### 3. Состояние доступности объекта

**I Результаты обследования:**

СП ГБОУ СОШ № 13 г.о. Чапаевск – «Детский сад № 33 «Дружная семейка»,  
446100, Самарская область, г. Чапаевск, ул. Черняховского, д. 8.

Фото № 17 Дверь в группу №1 (из раздевалки)

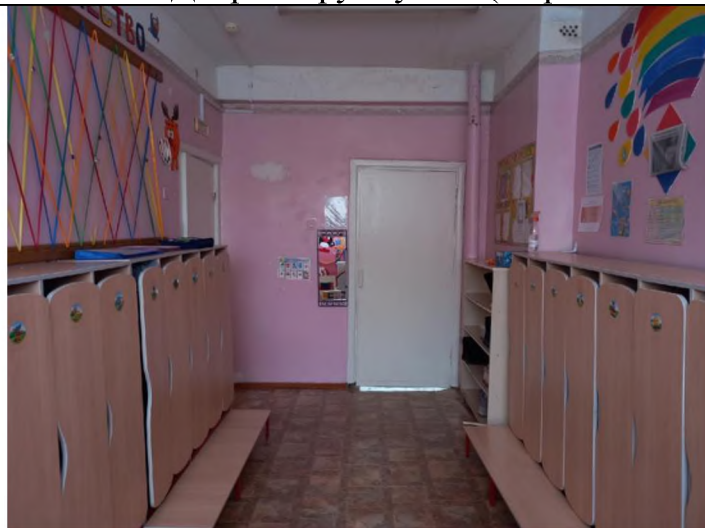
4.1	Кабинетная форма обслуживания	Есть	9а, 10а, 12а, 16	12, 13, 16, 17, 18, 19, 20, 21, 22	- не соответствует ширина проема двери; - не соответствует высота порога; - отсутствует информация тактильная; - отсутствует информация контрастная	К К С К,О,С, Г	- заменить двери; - реконструировать; - установить; - установить	Текущий

План СП ГБОУ СОШ №13 г.о. Чапаевск -  
«Детский сад №33 «дружная семейка» Чапаевск с прилегающей территорией

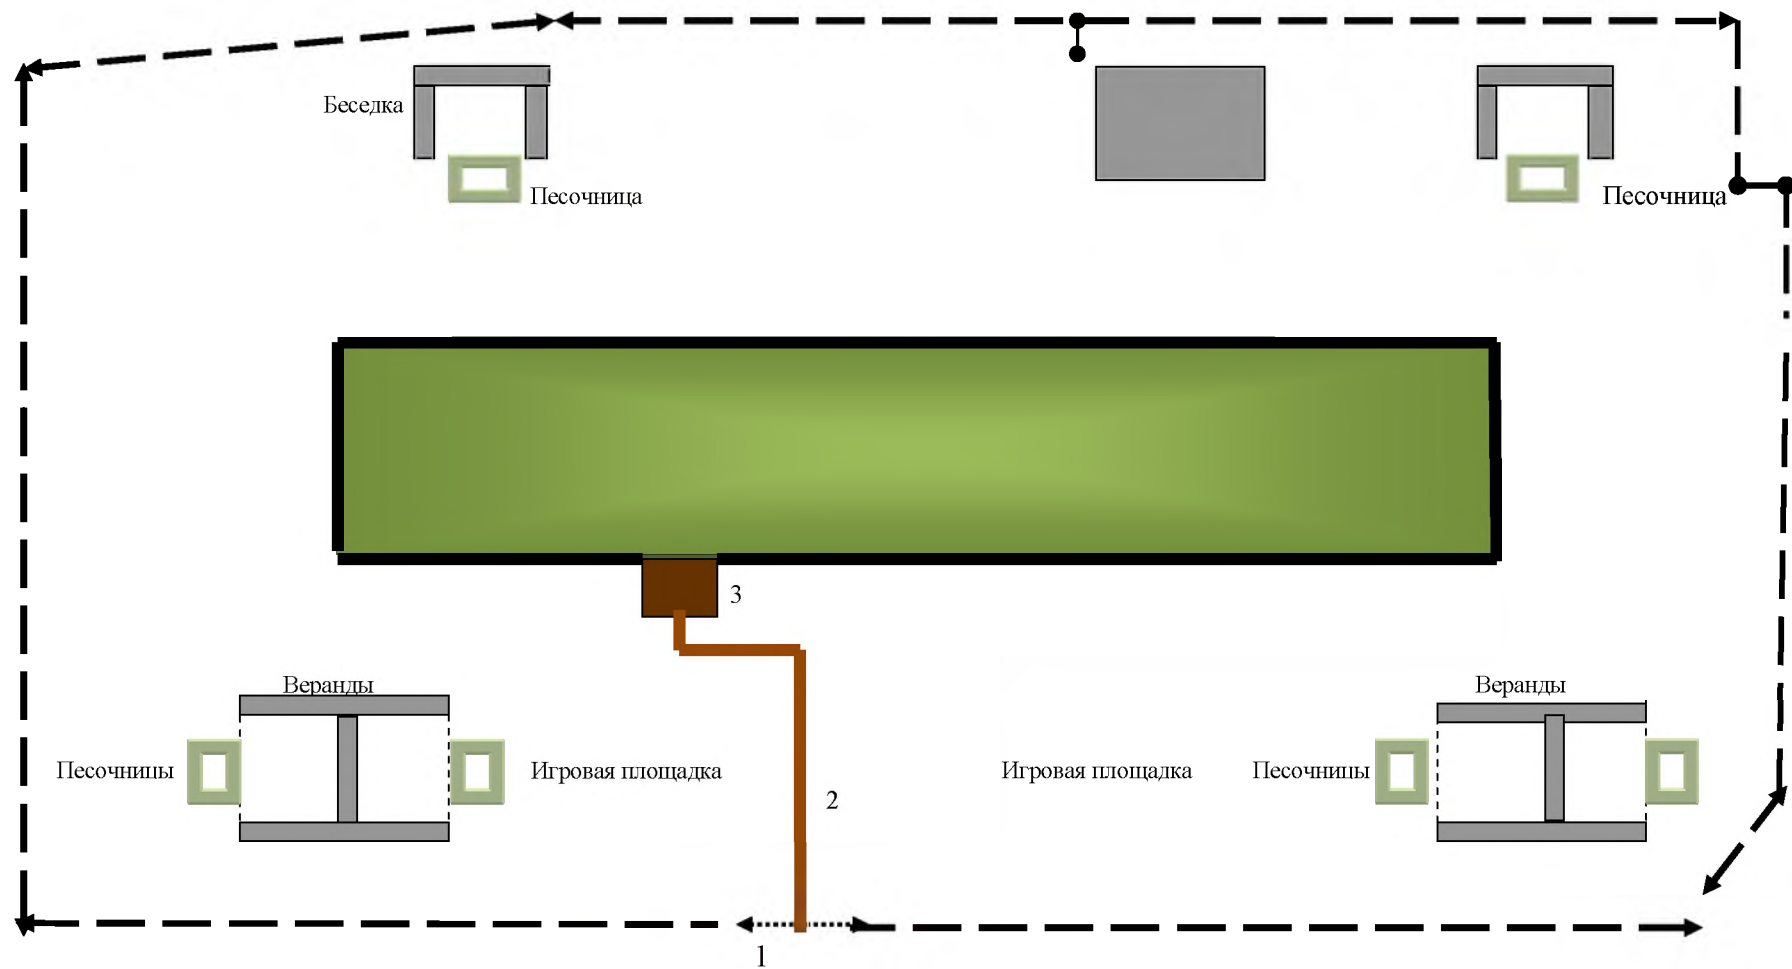
1.1	Вход (входы) на территорию	Есть	1	1	<p>- ширина прохода, калитки не соответствует нормативу доступности, установленному для инвалидов;</p> <p>- отсутствие информации об объекте;</p> <p>- отсутствие тактильного средства, выполняющего предупредительную функцию на покрытии пешеходных путей до объекта информации, начала опасного участка, изменения направления движения, входа;</p> <p>- Покрытие пешеходных дорожек, тротуаров не соответствует нормативу доступности, установленному для инвалидов</p>	<p>К, О</p> <p>К, О, С, Г</p> <p>С</p> <p>К, О, С,</p>	<p>- расширение прохода металлической калитки, ее замена;</p> <p>- установить;</p> <p>- нанести тактильные средства;</p> <p>- провести реконструкцию тротуара и его покрытия</p>	текущий

1.2	Путь (пути) движения на территории	Есть	2	2,3	<p>- ширина пешеходного пути с учетом встречного движения;</p> <p>- отсутствуют указатели направления движения;</p> <p>- Ограждение, бордюр с направляющей функцией вдоль тротуара не соответствует нормативу доступности, установленному для инвалидов;</p>	<p>К</p> <p>К, Г</p> <p>С</p>	<p>- расширить тротуар;</p> <p>- создать;</p> <p>- установить;</p>	текущий

Комментарий к заключению: Заменить и расширить калитку ( до 1.2 м ) и тротуара (до 2.0м) от калитки во входа в здание с заменой покрытия и установкой бордюров с направляющей функцией вдоль тротуара . Установить знак доступности учреждения, указатели направления движения, оборудовать тактильными и контрастными источниками информации для слабовидящих, организовать места отдыха лиц с нарушением опорно-двигательного аппарата, сделать съезд с тротуара на проезжую часть.
